PLAN LOCAL D'URBANISME

MÉTROPOLE ROUEN NORMANDIE

MODIFICATION N°2 – PPR 2021
PÔLE DE PROXIMITÉ PLATEAUX-ROBEC

> NOTICE DE PRÉSENTATION ET MOTIFS
DES CHANGEMENTS APPORTÉS

d. Patrimoine naturel : ajout de protections d'arbres remarquables

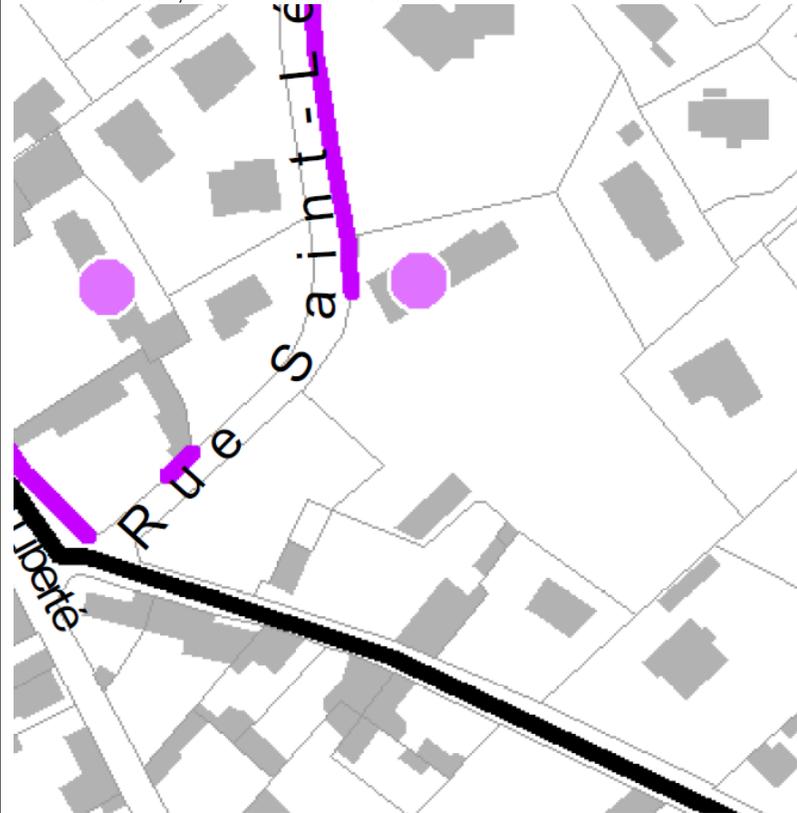
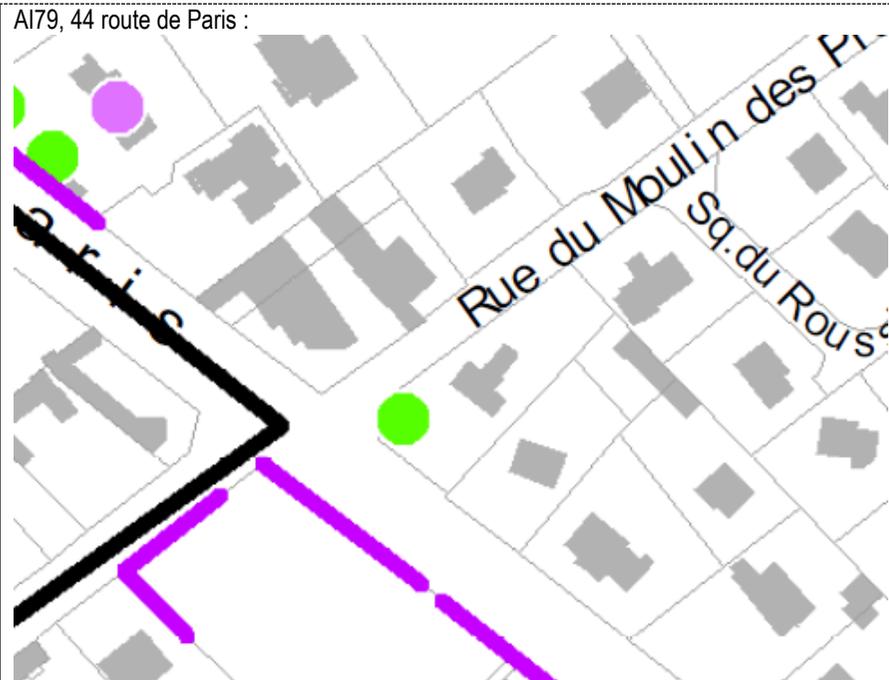
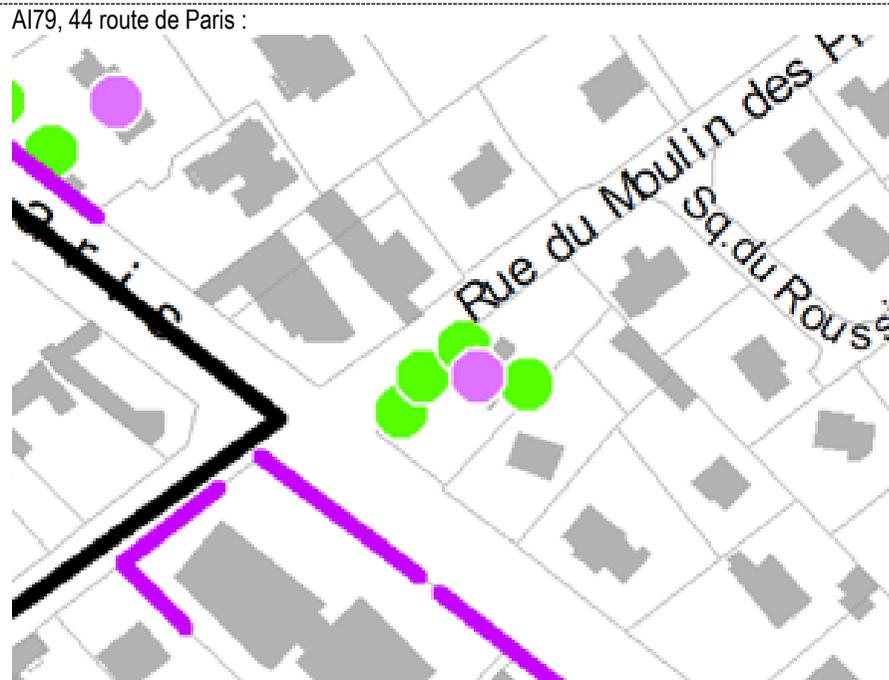
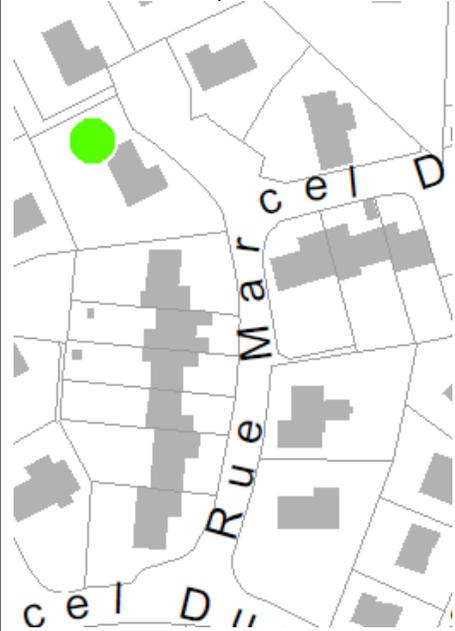
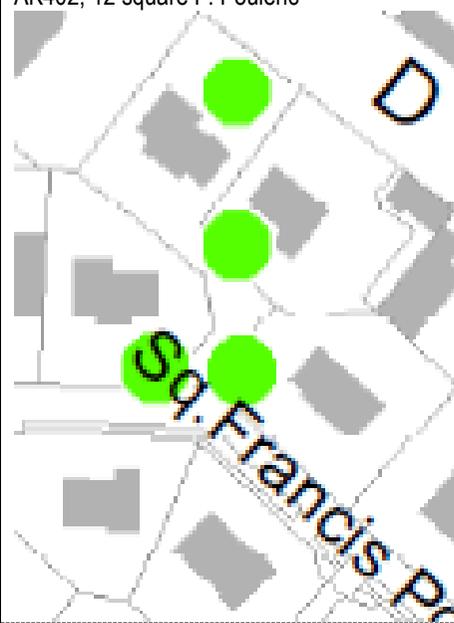
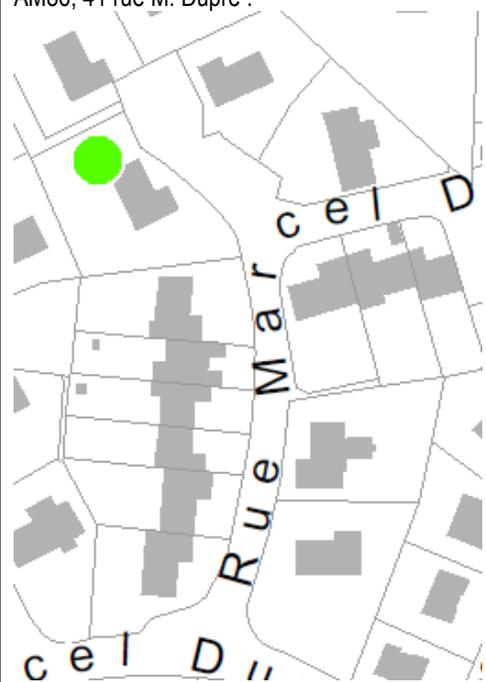
Pièce(s) concernée(s)	Intitulé	Objet de la modification
4.2.1 planche n°1 – plan 49	Ajout de protections d'arbres remarquables	Ajout de protections ponctuelles permettant d'identifier les arbres à protéger au sein du tissu urbanisé de la commune.
Zone(s) et/ou parcelle(s) concernée(s)		Justification de la modification
<ul style="list-style-type: none"> - AC182, 29 rue G. David - AC376, 38 rue Gambetta - AD382 et AD461, le Manoir rue Saint-Léonard - AE208, 11 rue de Bretagne - AE283, rue de Bretagne - AI79, 44 route de Paris - AK296, 51 rue M. Dupré - AK402, 12 square F. Poulenc - AM86, 41 rue M. Dupré - AV37, centre Normandie Lorraine (bosquet à l'entrée + fond de parcelle boisé) 		<p>Cette évolution vise à protéger les arbres, largement abattus ces dernières années à l'occasion des multiples divisions foncières. Arbres protégés pour leur intérêt historique, paysager, écologique et patrimonial.</p>

- Ainsi les plans modifiés du règlement graphique sont les suivants : 4.2.1 planche n°1 – plan 49
- Ensemble des pièces impactées par cette modification : 4.2.1 planche n°1 – plan 49

e. Patrimoine naturel : ajout de trames de protection « parc / cœur d’îlot / coulée verte »

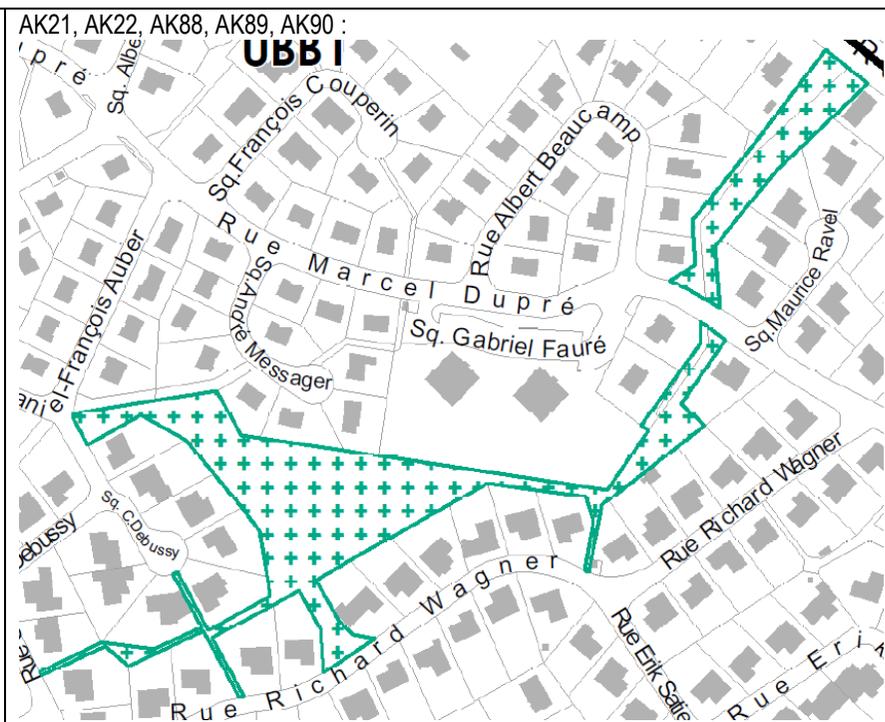
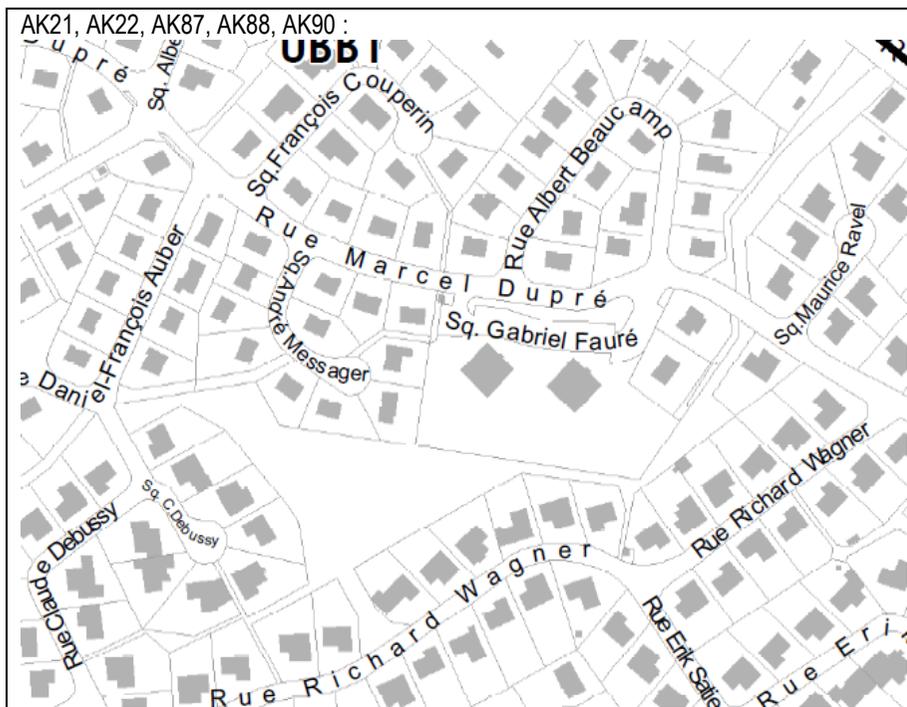
<i>Pièce(s) concernée(s)</i>	<i>Intitulé</i>	<i>Objet de la modification</i>
4.2.1 planche n°1 – plan 49	Ajout d'une protection « parc / cœur d'îlot / coulée verte » pour préserver la trame verte et bleue	Ajout d'une trame « parc / cœur d'îlot / coulée verte » favorisant les espaces de nature en ville.
<i>Zone(s) et/ou parcelle(s) concernée(s)</i>	<i>Justification de la modification</i>	
UBB1 / Parcelles AK21, AK22, AK87, AK88, AK90 + AE168	Cette évolution vise à protéger les espaces paysagers généralement ouverts au public et aménagés constituant des espaces de respiration garants d'une qualité de vie et favorables au maintien de la nature en ville.	
<i>AVANT MODIFICATION</i>		<i>APRÈS MODIFICATION</i>

- Ainsi les plans modifiés du règlement graphique sont les suivants : 4.2.1 planche n°1 – plan 49
- Ensemble des pièces impactées par cette modification : 4.2.1 planche n°1 – plan 49

a. Patrimoine naturel : ajout d'une trame de protection « parc / cœur d'îlot / coulée verte »

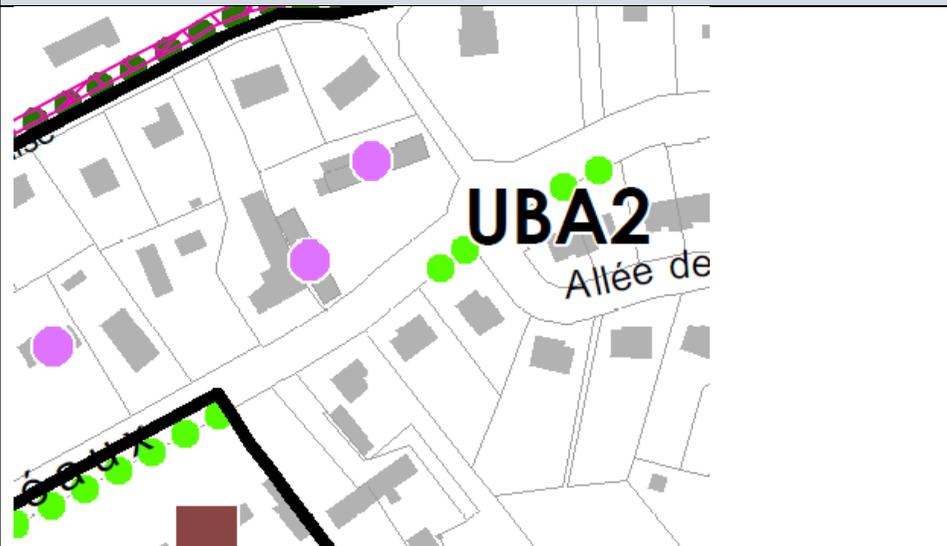
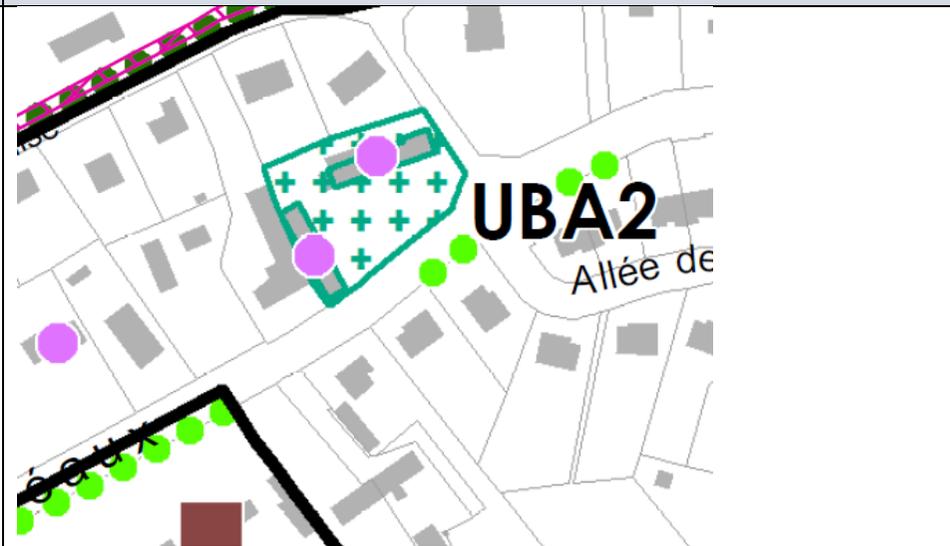
<i>Pièce(s) concernée(s)</i>	<i>Intitulé</i>	<i>Objet de la modification</i>
4.2.1 planche n°1 – plan 36	Ajout d'une protection « parc / cœur d'îlot / coulée verte »	Protéger les abords paysagers de l'ancien corps de ferme (2 bâtiments) situé route de Préaux, protégé au titre du patrimoine bâti (~ 1.400 m²).
<i>Zone(s) et/ou parcelle(s) concernée(s)</i>		<i>Justification de la modification</i>
UBA2 / Parcelle A901		Les constructions de cet ancien corps de ferme ont été identifiés pour être protégées (fiche n°7) mais il convient d'assurer la préservation de l'ensemble du site et notamment de ses abords paysagers, dont l'intérêt est renforcé par la localisation dans un carrefour.
<i>AVANT MODIFICATION</i>		<i>APRÈS MODIFICATION</i>

- Ainsi les plans modifiés du règlement graphique sont les suivants : 4.2.1 planche n°1 – plan 36
- Ensemble des pièces impactées par cette modification : 4.2.1 planche n°1 – plan 36

b. Erreur matérielle : Modification de l'emplacement réservé n°536ER05

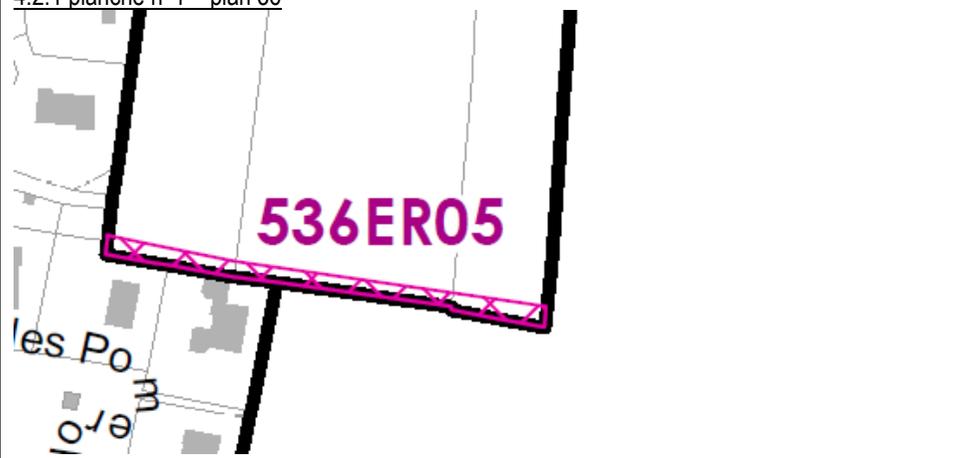
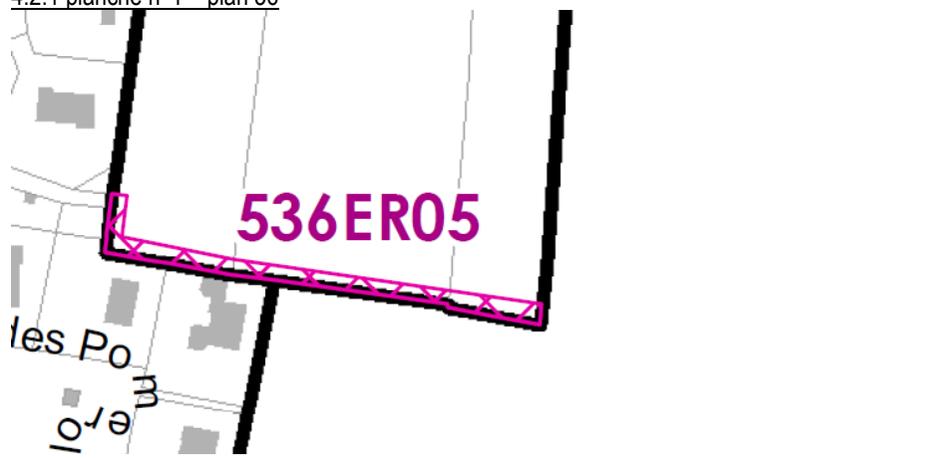
<i>Pièce(s) concernée(s)</i>	<i>Intitulé</i>	<i>Objet de la modification</i>														
4.2.1 planche n°1 – plan 36 4.2.4.1 liste des emplacements réservés	Modification de l'emplacement réservé n°536ER05	L'emprise de l'ER n°536ER05 a été mal reportée, elle doit inclure une portion de la parcelle A131. La surface impactée doit également être modifiée.														
<i>Zone(s) et/ou parcelle(s) concernée(s)</i>	<i>Justification de la modification</i>															
A / Parcelle A131	Il s'agit d'une erreur matérielle lors de la transcription de l'ER qui engendre une correction sur le plan et sur la liste des emplacements réservés, au regard de la surface impactée.															
<i>AVANT MODIFICATION</i>		<i>APRÈS MODIFICATION</i>														
<p>4.2.1 planche n°1 – plan 36</p>  <p>4.2.4.1 liste des emplacements réservés</p> <table border="1"> <tr> <td>RONCHEROLLES-SUR-LE-VIVIER</td> <td>PLATEAUX ROBEC</td> <td>536ER05</td> <td>Voirie</td> <td>Commune</td> <td>435</td> <td>Création d'une sente piétonne pour desservir la salle des fêtes communale</td> </tr> </table>		RONCHEROLLES-SUR-LE-VIVIER	PLATEAUX ROBEC	536ER05	Voirie	Commune	435	Création d'une sente piétonne pour desservir la salle des fêtes communale	<p>4.2.1 planche n°1 – plan 36</p>  <p>4.2.4.1 liste des emplacements réservés</p> <table border="1"> <tr> <td>RONCHEROLLES-SUR-LE-VIVIER</td> <td>PLATEAUX ROBEC</td> <td>536ER05</td> <td>Voirie</td> <td>Commune</td> <td>476</td> <td>Création d'une sente piétonne pour desservir la salle des fêtes communale</td> </tr> </table>	RONCHEROLLES-SUR-LE-VIVIER	PLATEAUX ROBEC	536ER05	Voirie	Commune	476	Création d'une sente piétonne pour desservir la salle des fêtes communale

- Ainsi les plans modifiés du règlement graphique sont les suivants : 4.2.1 planche n°1 – plan 36 + 4.2.4.1 liste des emplacements réservés
- Ensemble des pièces impactées par cette modification : 4.2.1 planche n°1 – plan 36 + 4.2.4.1 liste des emplacements réservés

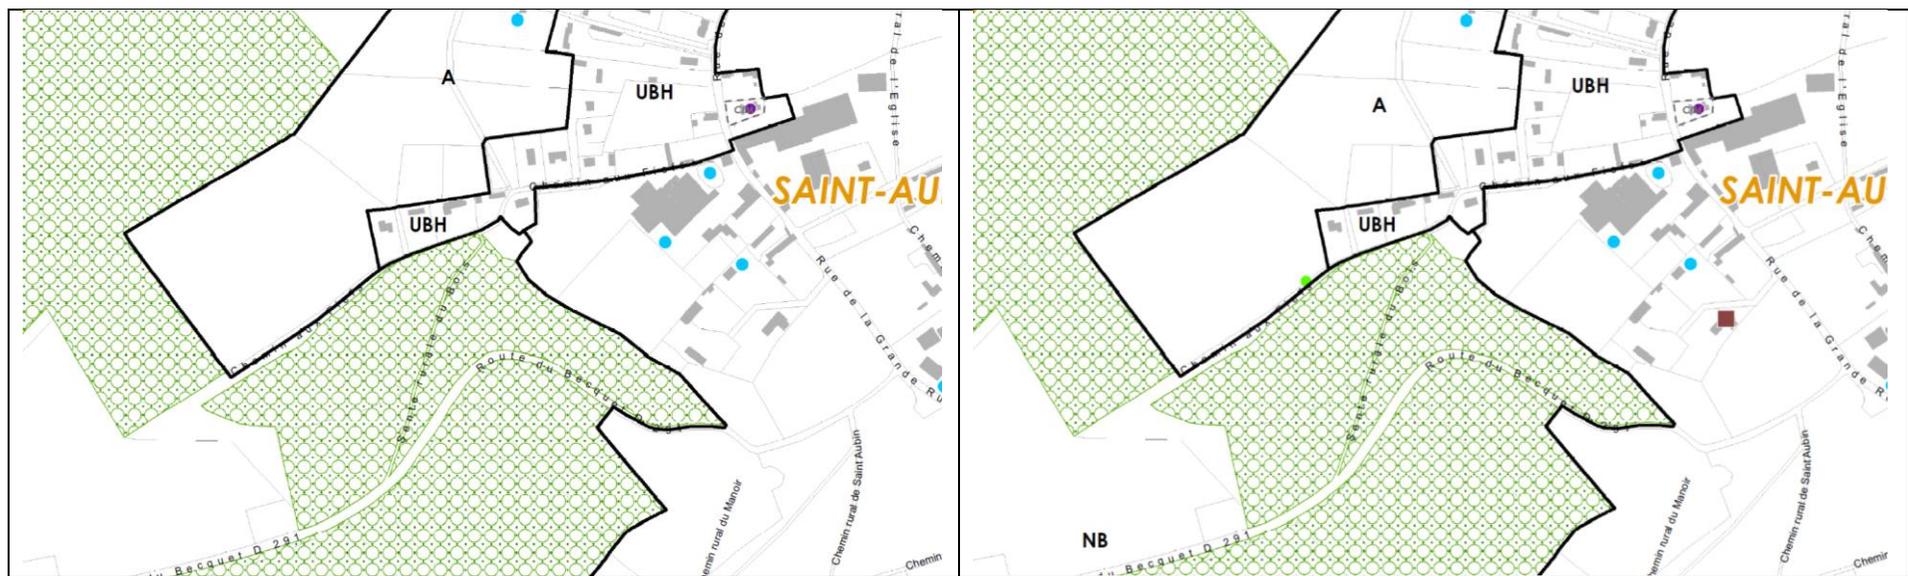
<i>Pièce(s) concernée(s)</i>	<i>Intitulé</i>	<i>Objet de la modification</i>
4.2.1 planche n°1 – plan 58	Ajout d'une protection d'arbre remarquable	Ajout d'une protection ponctuelle permettant d'identifier un arbre à protéger sur le territoire communal.
<i>Zone(s) et/ou parcelle(s) concernée(s)</i>	<i>Justification de la modification</i>	
AB11 et AB13	Cette évolution vise à protéger un arbre situé en limite de la zone urbanisée de la commune du fait de son intérêt paysager.	
AVANT MODIFICATION		APRÈS MODIFICATION

- Ainsi les plans modifiés du règlement graphique sont les suivants : 4.2.1 planche n°1 – plan 58
- Ensemble des pièces impactées par cette modification : 4.2.1 planche n°1 – plan 58

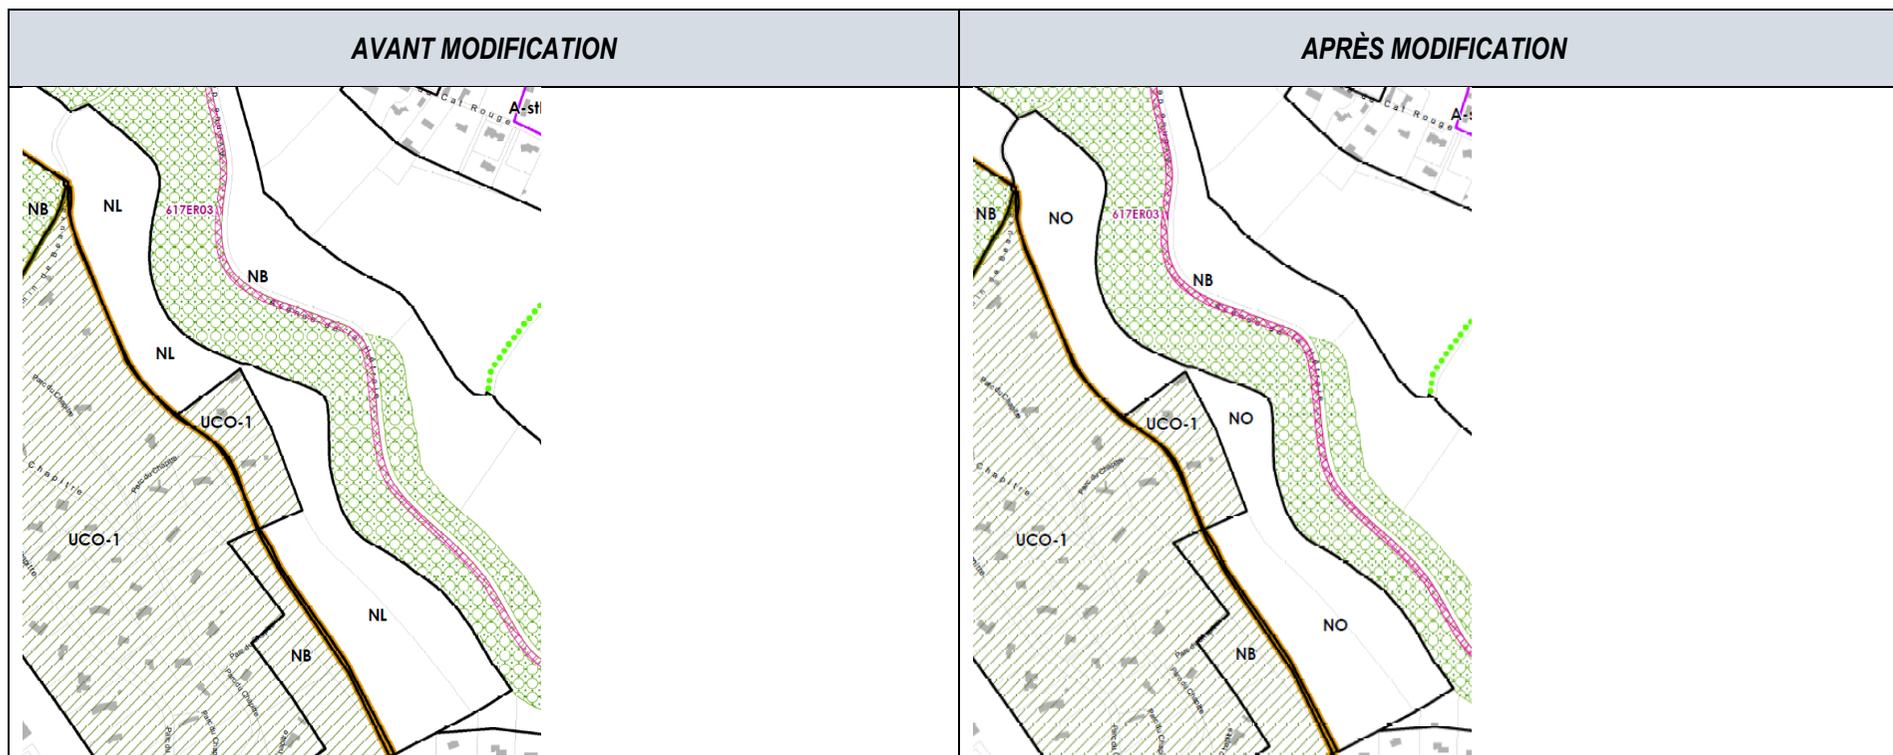
<i>Pièce(s) concernée(s)</i>	<i>Intitulé</i>	<i>Objet de la modification</i>
4.2.1 planche n°1 – plan 37	Reclassement en zone NO de parcelles classées en zone NL	Reclasser en zone NO (naturelle ouvert) les parcelles AB50, AB51 et AB54, actuellement classées en zone NL (naturelle de loisirs).
<i>Zone(s) et/ou parcelle(s) concernée(s)</i>	<i>Justification de la modification</i>	
NL / Parcelles AB50 et AB54 + AB51	<p>La modification vise à protéger ces terrains sensibles, situés en aval d'un bassin de rétention des eaux pluviales et soumises à un axe de ruissellement, afin d'éviter toute modification des ruissellements sur le secteur par le classement en zone NO des parcelles AB50, AB51 et AB54.</p> <p>> Réponse à la recommandation n°2 du Commissaire enquêteur concernant le reclassement en zone NO de parcelles classées en NL sur la commune de Saint-Martin-du-Vivier :</p> <p>Il convient de rappeler que, malgré les apparences, un golf consiste en l'artificialisation d'un espace naturel. Contrairement à une prairie naturelle qui peut assurer l'infiltration progressive des eaux de ruissellement, les aménagements d'un golf (herbe rase, reliefs du parcours, chemins non stabilisés...) induisent une capacité d'infiltration du sol réduite qui favorise et accélère les ruissellements notamment du fait d'une activité biologique du sol limitée. Les derniers épisodes pluvieux des mois de juin et juillet 2021 confirment la vivacité du ruissellement issu du golf dans son périmètre actuel, et ce en amont du bassin de stockage-restitution existant.</p> <p>Certains dysfonctionnements sont apparus suite à la réalisation du premier golf : par endroits, le remblai aménagé a comblé le fossé naturel qui existait en limite du bois ; le ruissellement, qui s'effectuait auparavant selon deux axes, a ainsi été concentré sur un seul, aggravant les phénomènes d'érosion dans le bois. Par ailleurs, l'eau provenant initialement de l'axe du terrain occupé maintenant par le golf, se déverse dans le bassin de manière légèrement décalée, ce qui accentue l'érosion du site (chemins et fossés non stabilisés et mal calibrés). Ce ruissellement est chargé en sédiments qui comblent le bassin, limitent sa capacité de stockage et intensifient la fréquence et le volume du débit de fuite.</p> <p>Les parcelles cadastrées section AB n°50 et n°54, reclassées en NO par la modification n°2 du PLU métropolitain, forment une prairie inondable à l'aval du bassin, laquelle joue un rôle majeur dans la protection des habitations du Vallon des Moines et de la voie ferrée. Cette prairie assure l'infiltration du débit de fuite du bassin et de sa surverse car elle n'est pas érodée. De plus, elle capte le ruissellement d'un talweg latéral qui n'est pas géré par le bassin de stockage-restitution existant en amont.</p> <p>Eu égard à l'ensemble de ces éléments, la conservation de la prairie sur l'axe de ruissellement représente donc un enjeu fort pour la gestion des événements majeurs dont la fréquence s'accroît du fait de l'évolution du climat. Les observations des phénomènes météorologiques récents démontrent que le site, dans sa configuration actuelle, est déjà dysfonctionnel en termes de gestion du ruissellement. Il est donc impératif de maintenir à l'état de prairie les parcelles visées par la présente procédure. Une étude hydraulique est en cours et rendra ses conclusions en début d'année 2022 quant à la réalisation d'éventuels travaux d'amélioration du système existant. La Métropole n'envisage pas de donner suite à cette recommandation.</p>

- Ainsi les plans modifiés du règlement graphique sont les suivants : 4.2.1 planche n°1 – plan 37
- Ensemble des pièces impactées par cette modification : 4.2.1 planche n°1 – plan 37
